Nouvelle vis – Galet tendeur INA 531 0342 30

531 0342 30

Version 12.2007

Image 3: Vis INA

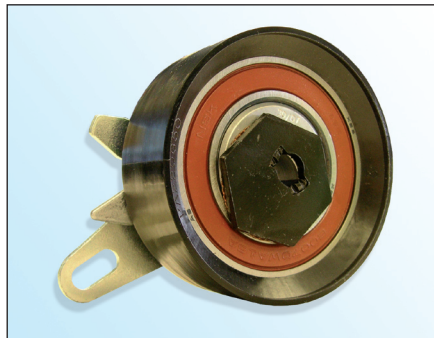
Dans le cadre de l'amélioration continue de nos produits et de notre démarche qualité, nous livrons une nouvelle vis avec le galet tendeur INA **531 0342 30 (image 3)**.

- Vis Torx à tête plate
- Tête: \varnothing 18,5 mm
- Résistance à la traction: **10.9**
- Filetage enrobé de frein-filet
- Arc-boutement amélioré

Nous vous recommandons de remplacer la vis d'origine (**image 2**) par la nouvelle vis que nous livrons.

Couple de serrage: 20 ± 1,5 Nm
